PROJET DE PARC ÉOLIEN DE SAINT-CYPRIEN

Étude d'impact sur l'environnement

Volume 4 – Rapport complémentaire

Le présent document répond aux questions soulevées à la suite de l'analyse réalisée par le Service des projets en milieu terrestre de la Direction des évaluations environnementales en collaboration avec les unités administratives concernées du MDDELCC ainsi que par certains autres ministères et organismes à partir de l'étude d'impact sur l'environnement du parc éolien Saint-Cyprien (le « Projet ») déposée au MDDELCC en juillet 2014 par Énergies Durables Kahnawà:ke (EDK ou « l'initiateur »), dossier no 3211-12-85 [1].

CARTE 3 CONFIGURATION PROPOSÉE PHASE D'EXPLOITATION

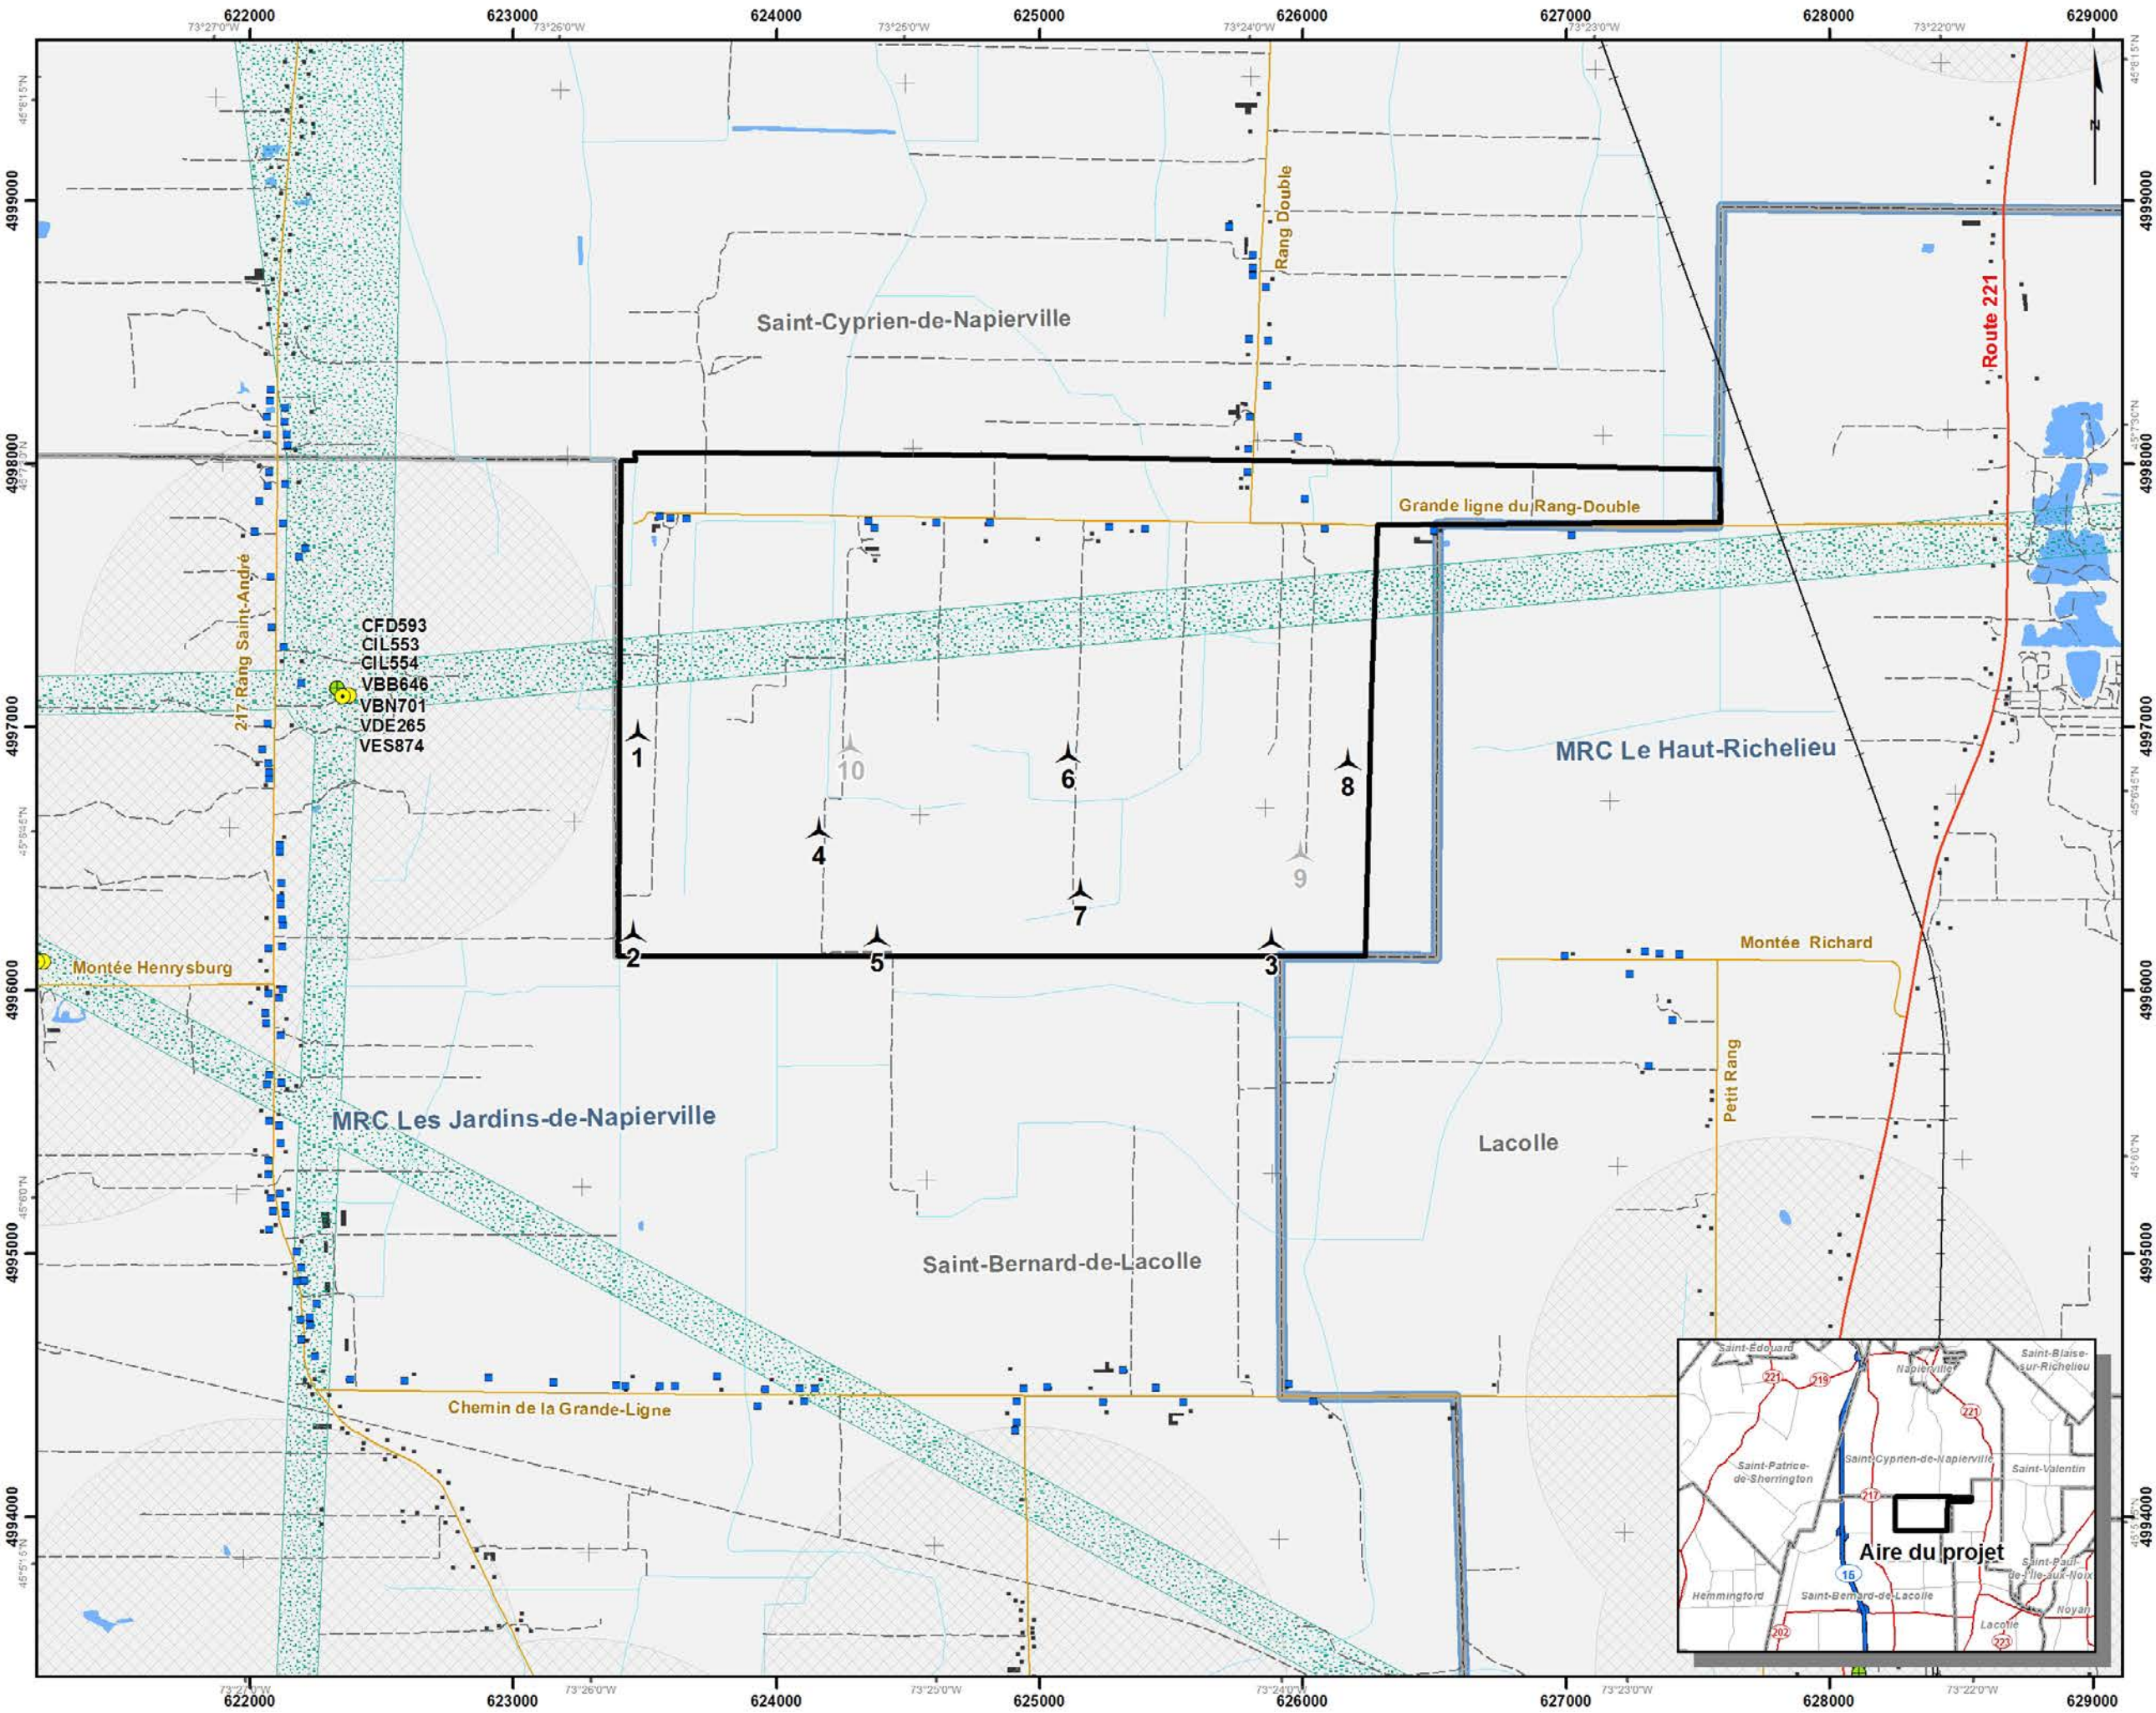
Les écosystèmes et les infrastructures du Projet, incluant l'ensemble des chemins d'accès durant les différentes phases du Projet et les ponceaux, sont illustrés aux cartes 2 et 3 à l'annexe A du volume 4. Tel que mentionné à la section 2.2.6 du volume 4, aucune infrastructure du Projet ne sera implantée dans les milieux boisés ou humides.

Il est prévu que l'élargissement de trois ponceaux existants sera nécessaire. Pour la construction et le démantèlement, les ponceaux A et B seront élargis pour accommoder une emprise de 17 m, alors que le ponceau C sera élargi pour accommoder une emprise de 11 m. Le ponceau D ne nécessitera vraisemblablement aucune modification, à part l'installation d'une ligne du réseau collecteur.

CARTE 8 CARACTÉRISATION DU MILIEU BIOLOGIQUE

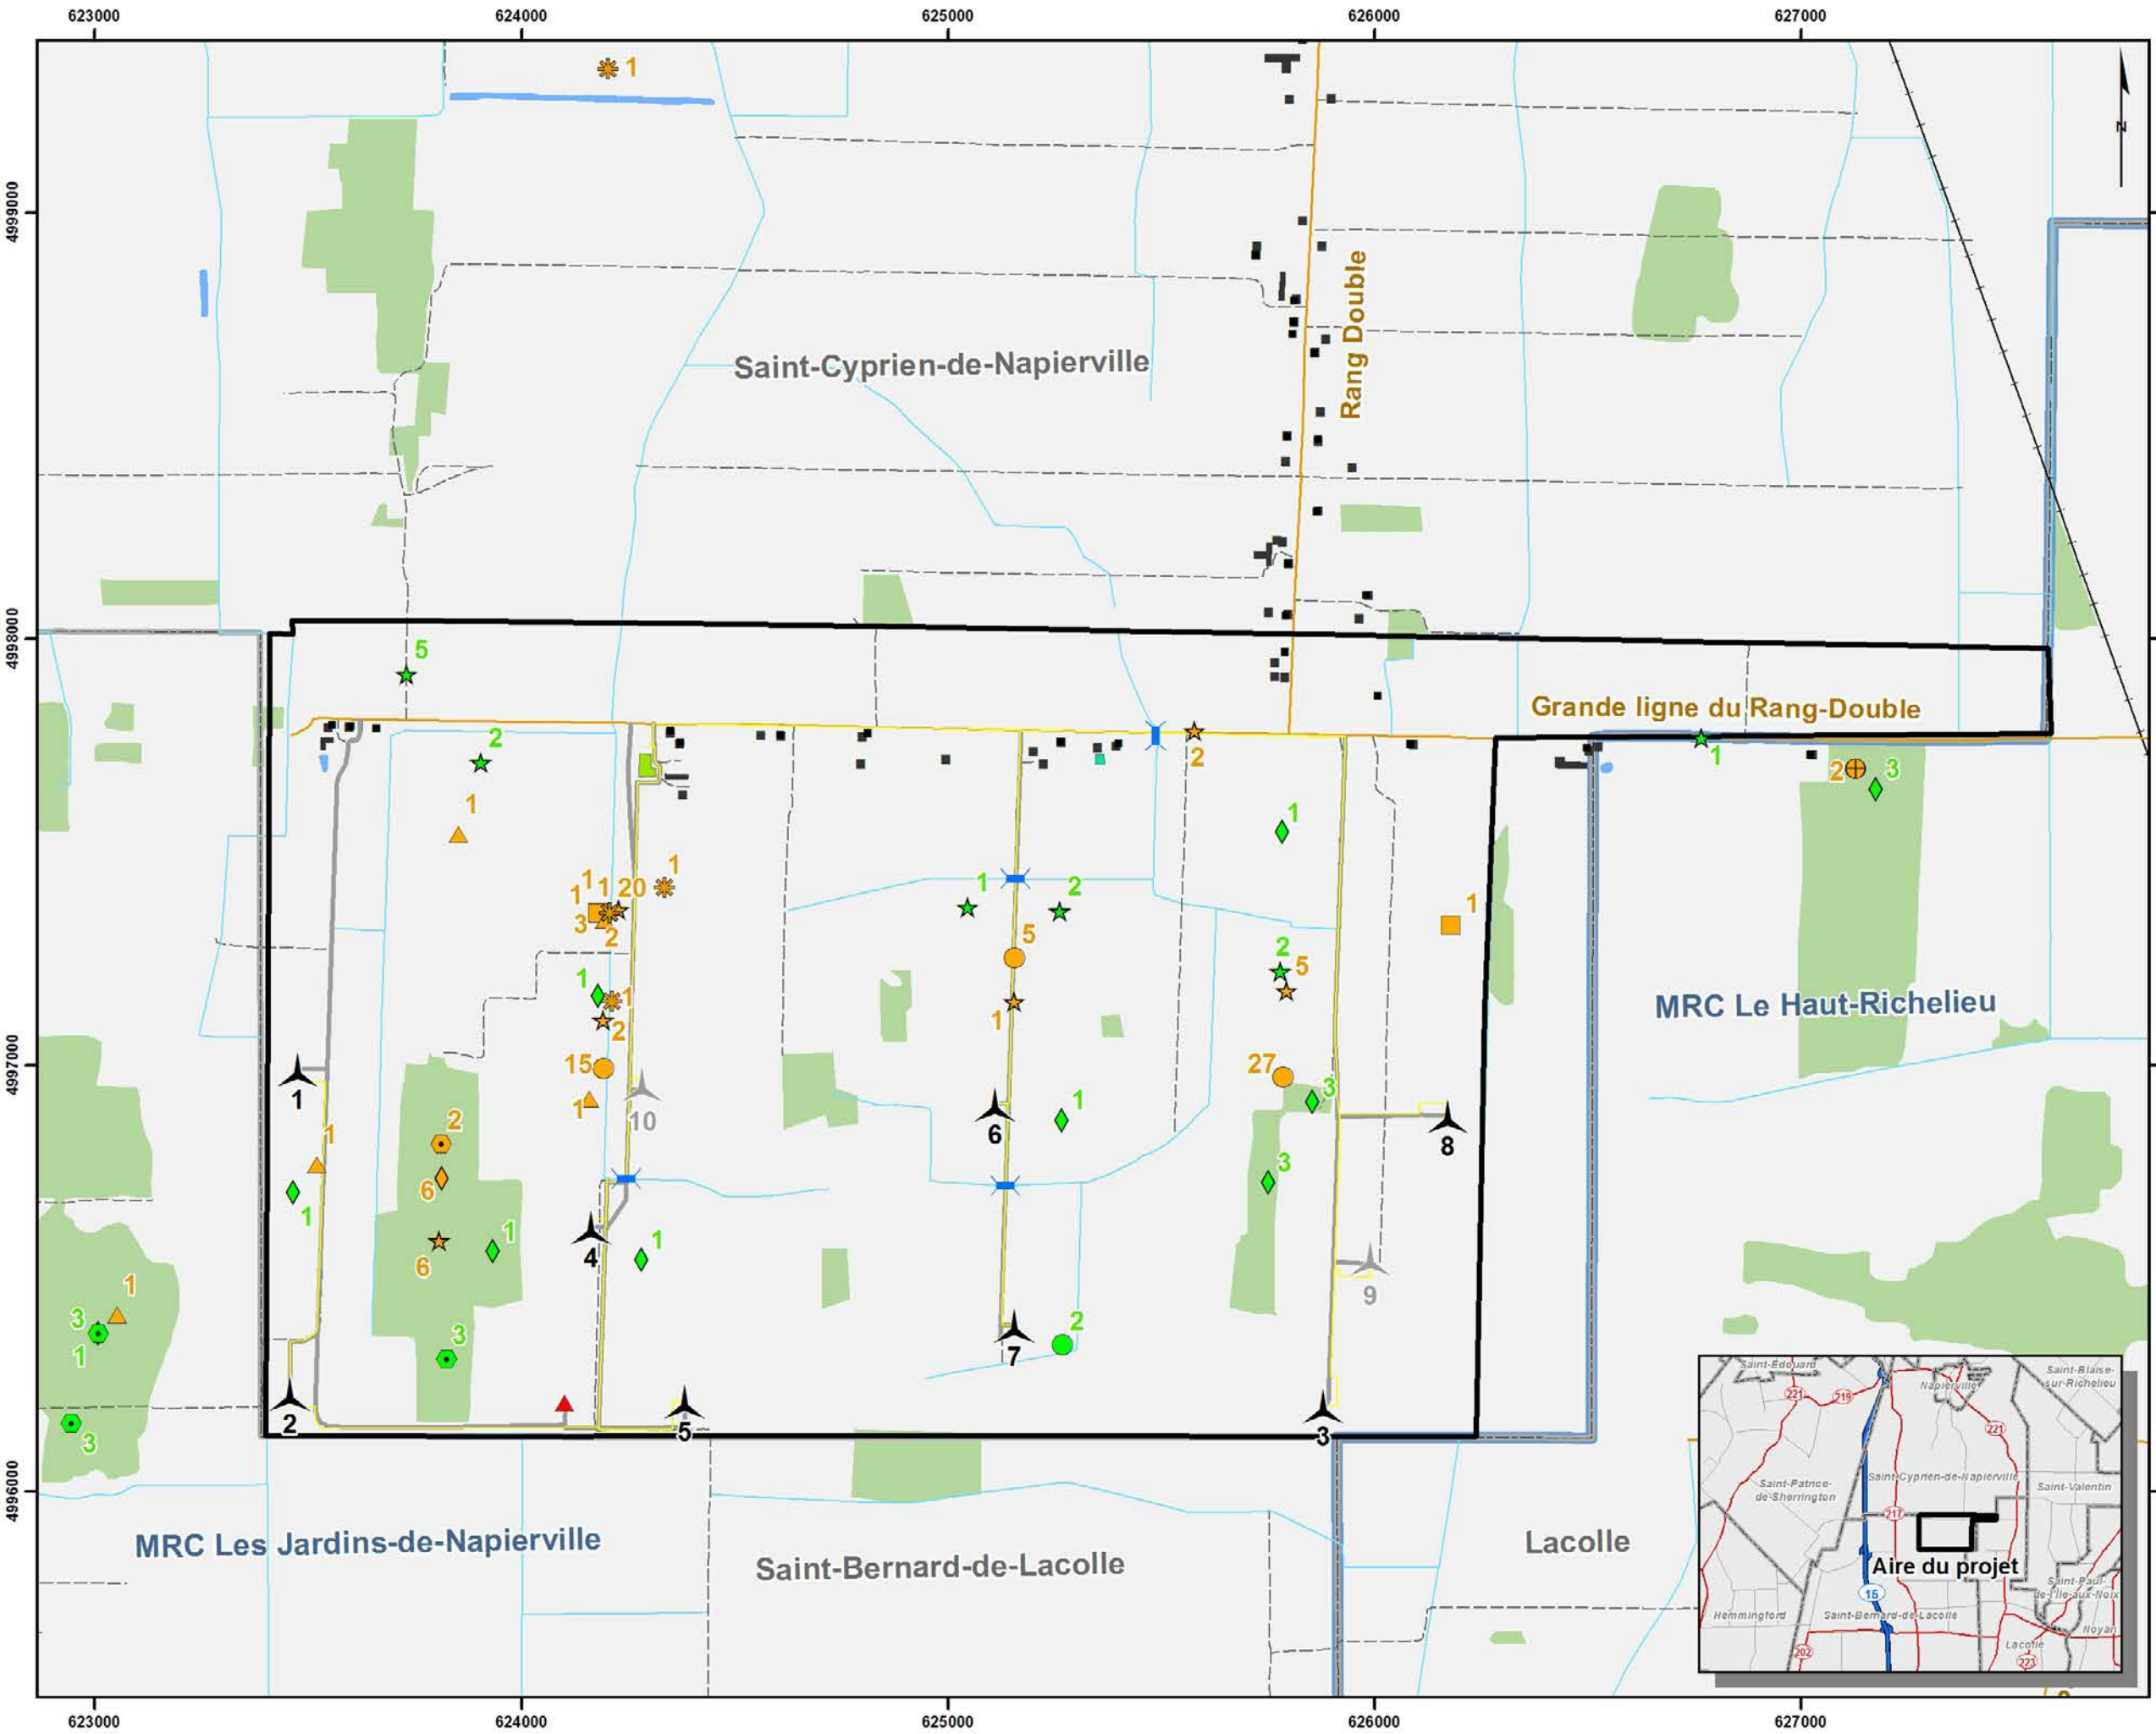
Suite aux modifications apportées au Projet, la délimitation de la zone à l'étude a été modifiée, sa superficie passant de 577,5 ha à 568,4 ha (carte 8 à l'annexe A du volume 4). Les données du système d'information écoforestière (SIEF) du 4^e décennal de 2011 ont également été utilisées afin de mettre à jour la description des composantes naturelles (le portrait forestier et les milieux humides). Le Tableau 3 présente la description du territoire de la zone modifiée.

Selon le plan de configuration du Projet modifié, l'ensemble des infrastructures sera implanté à l'extérieur des milieux naturels (carte 8 à l'annexe A du volume 4). Aucune perte de boisé ou de milieu humide n'est appréhendée. Les modifications apportées au Projet rendent donc les impacts associés à la disparition des communautés végétales non significatifs. Par le fait même, aucun impact n'est appréhendé sur les communautés d'espèces floristiques à statut particulier puisque les occurrences répertoriées dans la zone d'étude sont situées dans les peuplements forestiers et les milieux humides. Aucun impact supplémentaire n'est appréhendé (Section 5.3.1 du volume 1). Les modifications apportées au Projet permettent donc de réduire les impacts sur cette composante.
